**ANTRAG AUF BEWILLIGUNG NACH § 10 UND § 14 WHG FÜR DIE GEWÄSSER-
BENUTZUNG NACH § 9 Abs. 1 Nr. 1,2 UND 4 WHG SOWIE PLANFESTSTELLUNG
NACH § 68 Abs. 2 Satz 1 WHG**

**Für den Bau und Betrieb einer Wasserkraftanlage in der Ramsauer
Ache am Felsentor durch die Felsentunnel GmbH & Co. KG. Errichtung
einer Aufstiegsanlage, Umbau der vorhandenen Sohlschwellen und Bau
einer temporären Baustraße, Gemeinde Ramsau b. Berchtesgaden**

Stellungnahme IB Ederer - Stand 27.04.2020:

-Stellungnahme Einwendungen Bund Naturschutz vom 30.09.2019

Ein Anhaltswert für schräg angeströmte Rechenfelder findet sich in der Tabelle 40, Seite 288 im Handbuch Dr. Ebel.

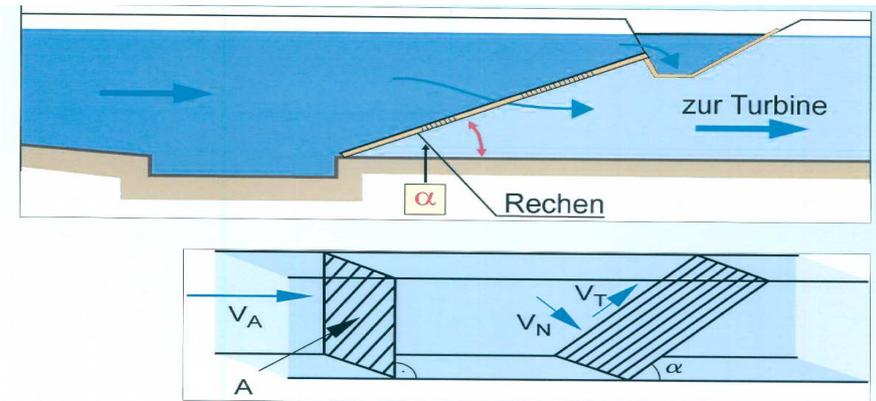
Bei der Bemessung der Zuströmungsgeschwindigkeiten werden die Fläche vor der Rechenanlage verwendet und nicht die verbleibende Rechenfläche zwischen den Stäben. Dieser Wert (zur Ermittlung des Verbauungsgrades) dient nur zur Berechnung der Rechenverluste. Die Restfläche zwischen den Stäben wird zur Beurteilung des Fischschutzes nicht verwendet.

Der vertikale Anströmwinkel zum Rechenfeld an der Anlage beträgt 35 Grad und wird aufgrund der Neigung als sog. „Flachrechen“ bezeichnet.

Bei Anströmungen von 35 Grad wird eine maximale Anströmgeschwindigkeit für Forellen mit 10 cm Länge von 0,66 m/s angegeben. Bei Forellen 20 cm ergibt sich ein Wert von 1,15 m/s. Alle Werte liegen weit über den Werten am geplanten Rechen. Laut Berechnungen Anlage 9 im Antrag ergibt sich eine Normalgeschwindigkeit von $v_N = 6,50/19,5 = 0,33$ m/s und eine Anströmgeschwindigkeit von $v_A = v_N/\sin \alpha = 0,33/\sin 35 = 0,57$ m/s < 0,66 m/s bzw. 1,15 m/s.

Wenn man als Anströmfläche die Breite des Zulaufkanals und die Wasserstiefe im Zulaufkanal verwendet, ergibt sich folgende maximale Anströmgeschwindigkeit:

$A = 3,25 * 4,50 \text{ m} = 14,6 \text{ m}^2$, Wassermenge maximal. $6,50 \text{ m}^3/\text{s} + 0,25 \text{ m}^3/\text{s} = 6,75 \text{ m}^3/\text{s}$, $v_A = Q/A = 6,75/14,6 = 0,46$ m/s < 0,50 bzw. 0,66 m/s.

Alle Grenzwert zur Anströmungssituation werden eingehalten. Die Behauptung das nicht mit der Normalgeschwindigkeit gerechnet wurde ist ebenfalls falsch.
